Thème n°8 : Altération du patrimoine culturel et foncier (développement de l'urbanisation)

Commentaires de la Commission d'Enquête publique :

Le plan ci-dessous fait figurer le rayon de 500 m depuis le contour du parc à la française, partie classée de la propriété (extrait DRAC) :
(jaune = études préliminaires, rouge = concertation 2003, brun = APS 2004)

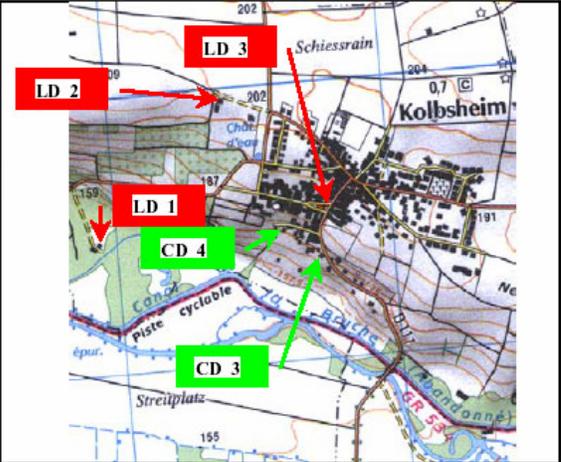
Contrairement à ce que craignent diverses interventions, le projet ne prévoit pas la démolition du moulin – qui est exclu du périmètre de protection étendu en 2006 – comme indiqué en E8.2.7. page 297/357 du dossier d'enquête et rappelé dans la notice page 44/53. Ce moulin sera acquis par le concessionnaire du Grand Contournement Ouest puis rétrocédé à une collectivité publique ou à des institutionnels en vue d'une valorisation culturelle, environnementale ou touristique.

L'étude complète de l'insertion de la future voie dans le paysage et de son impact sur le château de Kolbsheim et de son parc a été réalisée en concertation avec les services du Ministère de la Culture. Elle a permis d'aboutir à un projet prenant en compte la problématique de l'impact visuel du tracé routier d'une part sur le château et ses abords et d'autre part depuis le château. Les remarques émises par le ministère de la Culture sur le projet qui lui avait été soumis initialement ont été intégrées au projet définitif. Quatre points paraissant primordiaux dont trois sur Kolbsheim ont ainsi été traités :

- que la bande des 300 m de large objet de la déclaration d'utilité publique soit réduite et repoussée vers l'ouest de manière à ne pas toucher le domaine protégé. Le projet présenté à l'enquête publique a pris ce souci en compte puisque le périmètre de protection du château et de son parc n'interfère pas avec la bande de terrain soumise à déclaration d'utilité publique, dont la largeur a été réduite à cet endroit par rapport aux versions précédentes, comme l'illustre la carte de synthèse page 223/357 du dossier d'enquête en E6.2.7.

- que le passage en viaduc fasse l'objet d'un concours architectural et paysager. Celui-ci est mentionné explicitement dans l'étude d'impact (pages 32/357 et 297/357) et dans la notice (page 44/53) et a été intégré dans les coûts du projet sous la forme d'une marge de 5% additionnels.

- la nécessité de végétaliser fortement d'une part les écrans acoustiques, les talus et les remblais dans le but d'obtenir des écrans visuels suffisants ;

- d'autre part, dans la partie nord, que le viaduc lui-même fasse l'objet d'un traitement végétalisé.

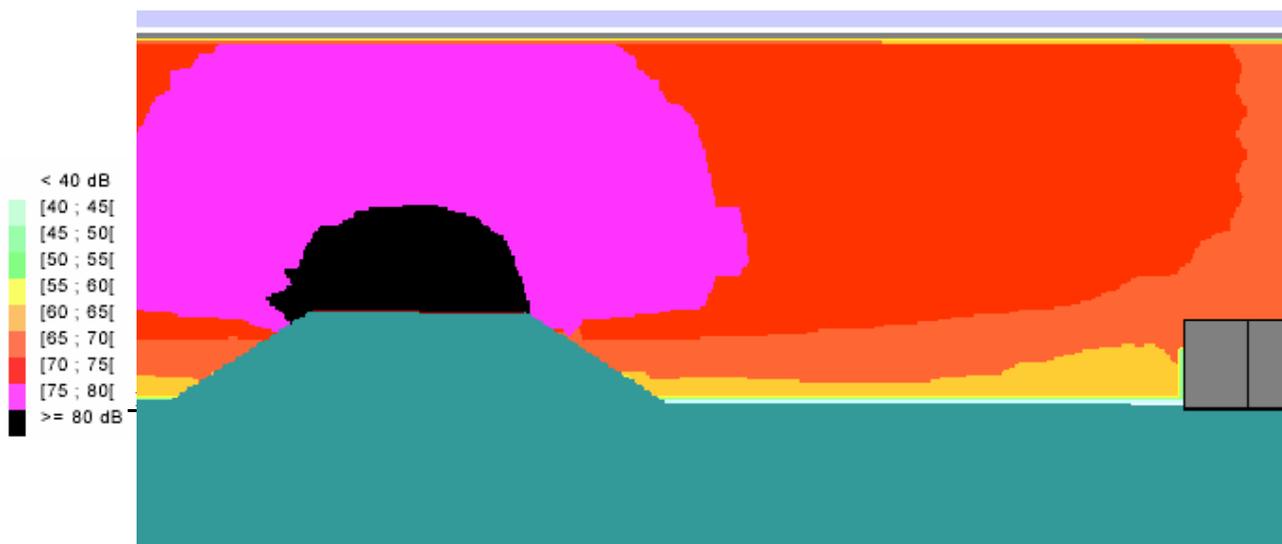
En ce qui concerne l'ambiance sonore, les mesures de l'état initial rappelées ci-dessous donnent un niveau moyen de jour de 49 dB(A) dans le parc au niveau du moulin (point LD1). Le bruit de fond est en effet ici déjà supérieur au calme du versant nord du fait de la proximité de la zone d'activité plus au sud. Ceci se voit en particulier par l'écart important en ce point avec le bruit nocturne.

Afin de mieux apprécier l'impact sonore sur les aménités du secteur, une coupe verticale a été simulée pour un trafic à saturation acoustique (70 000 véhicules par jour environ, à 90 km/h) qui conduit à des niveaux sonores au niveau du sol atténués compris entre 55 et 60 dB(A). Situés en contrebas, le parc et la piste cyclable subiront donc un environnement sonore atténué.

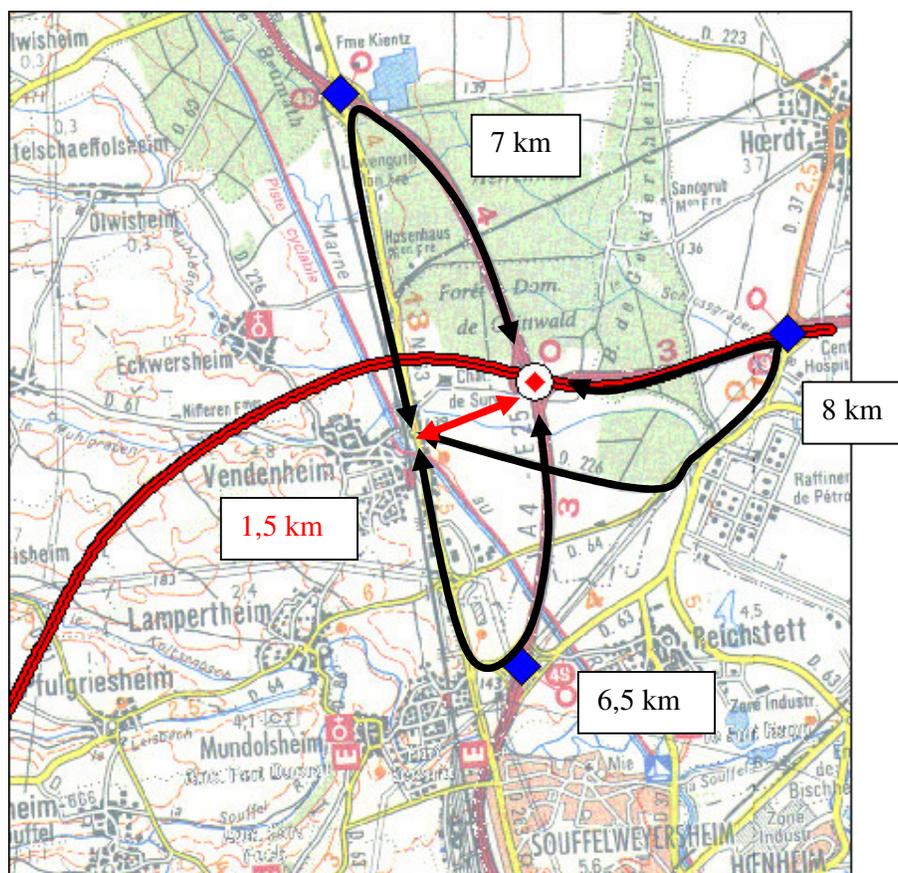
Quelques interventions s'interrogent sur le choix d'un franchissement aérien pour ces trois ouvrages. La question d'un franchissement par tunnel s'est posée aux tous premiers stades d'étude.

Toutefois, une telle solution en souterrain est confrontée aux enjeux suivants :

- difficulté technique de réaliser un pont-canal pour le franchissement inférieur du canal de la Marne au Rhin
- passage au moins partiel dans la nappe phréatique
- nécessité de se raccorder au nœud A4 / A35 et donc adoption d'un profil en long avec de fortes pentes entre la RN63 et l'A4.
- Par continuité à l'ouest, passage imposé en souterrain jusqu'à la RD226 au moins
- Coût (investissement et exploitation) d'un tunnel de plus d'un kilomètre.

Les premières contraintes sont telles qu'elles ne garantissent pas la faisabilité même d'un tel ouvrage qui n'a donc pas été retenu.
